Vysvětlení zadávací dokumentace č. 35-57 k veřejné zakázce: II/603 Sulice - Želivec, rekonstrukce silnice a mostů

V PD – Koordinační situační výkres – část 13 (C.2.13) je plastová šachta DN400 a poklop B125 viz níže.

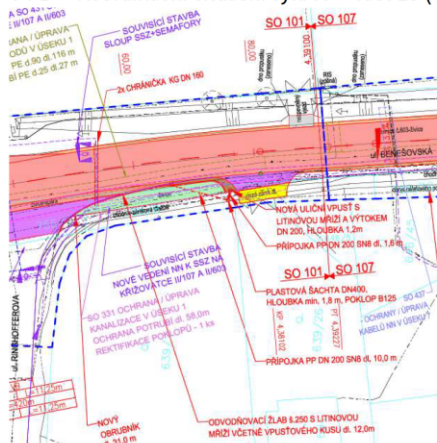
V SO 107 jsme nenašli žádnou plastovou šachtu DN400, ale jedna se nachází těsně před začátkem úseku SO 107 a to v úseku SO101, kde ale ve VV chybí.

V souvislosti s tímto dotazem je nutné přidat do SO101 taktéž související činnosti jako novou UV hl.1,2m, přípojku UV PP DN200 d.1,6m, a přípojku liniového žlabu PP DN200 d.10m a liniový žlab š.250, délky 12 včetně specifikace požadované únosnosti mříže a vpusťový díl k liniovému žlabu.

Dotaz: Přesune zadavatel plastovou šachtu do SO101, doplní související položky do SO101 kam patří a opraví počet kusů, případně upřesní, kde se má nacházet druhá plastová šachta?

Chyba v soupisu prací. Pol. 894846 byla odstraněná.

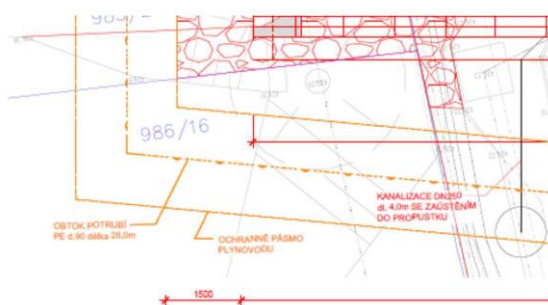
Z PD není jasné, co má uchazeč posunovat a kam, jaké to má rozměry, hmotnost nebo alespoň nějaké foto či popis přesouvaného zařízení, aby se dala položka zkalkulovat nebo alespoň odborně odhadnout.

Dotaz: Žádáme zadavatele o více informací k pol. č. 13 v SO 020 02?

Přidáváme foto zařízení pro domácí zvířata k plánovanému přesunu. K tomu je přesun oplocení výběhu pro slepice včetně vrátek umístěné kolem zařízením. V rozpočtu přesun kurníku je uveden jednou kompletní položkou, zbytek nutných uprav je rozdělen po položkách.
